Titel: Austausch des Auspuffkrümmers		
AG-SB-2023-02-B-DE	Datum des Inkrafttretens: 01.04.2023	Kategorie:
Gültigkeit		A – Sicherheitskritisch B – Empfohlen C – Optional
Betroffene Fluggeräte: Cavalon	Betroffene Werknummern: Alle Cavalon 915is	
Auf das angegebene oder nachfolgende Problem wird im Wartungshandbuch Aircraft Maintenance Manual (AMM) in letztgültiger Ausgabe verwiesen.		Siehe AutoGyro Webseite
Dieses Formular ist eine Reaktion von AutoGyro auf ein bei Wartungsarbeiten gefundenes Problem, welches eine Eingrenzung oder Korrektur erfordert, bzw. Eine Service-Information über Flugzeugmodifikationen. Unterstützung erhalten Sie bei AutoGyro unter airworthiness@auto-gyro.com .

Bilder:

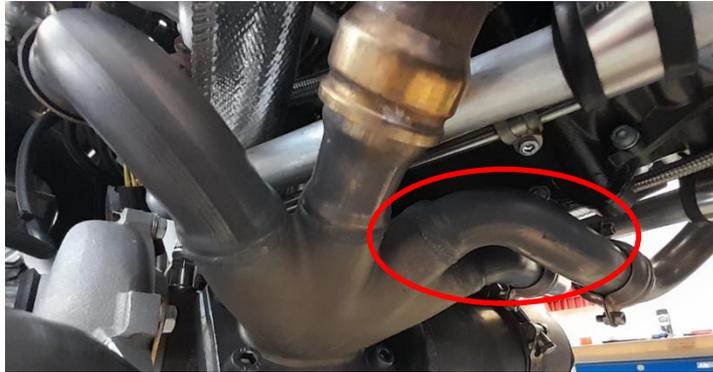
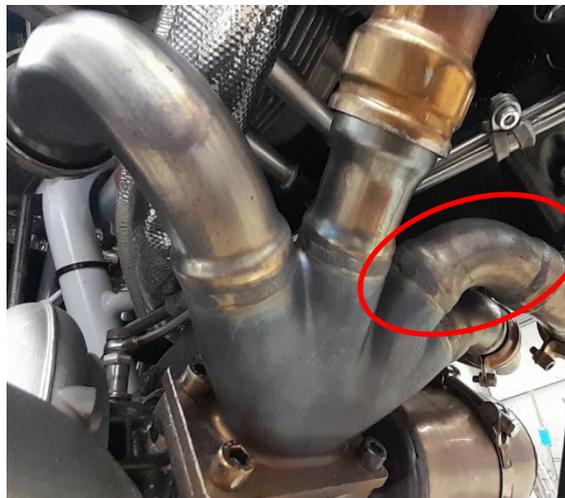
Einige Abgaskrümmen der ersten Generation neigten im Betrieb zu Rissen. Diese frühe Version wurde 2021 durch eine neue Generation ersetzt, die sich im Betrieb als deutlich zuverlässiger erweist.

Es wird empfohlen, die alte Version zu ersetzen.

Der Unterschied der beiden Versionen ist eine verbesserte Schweißverbindung am Abgasrohr von Zylinder II.

Alte Version, Teilenummer 979562

Neue Version, Teilenummer 979563:

Der Auspuffkrümmer wird gemäß dem Rotax- Wartungshandbuch gewechselt.

Die Rotax-Teilenummer ist 979563.
AutoGyro bietet mit der PN 48658 ein Kit an, in dem alle zum Austausch benötigten Teile enthalten sind. Dieses ist im Online-Shop erhältlich.
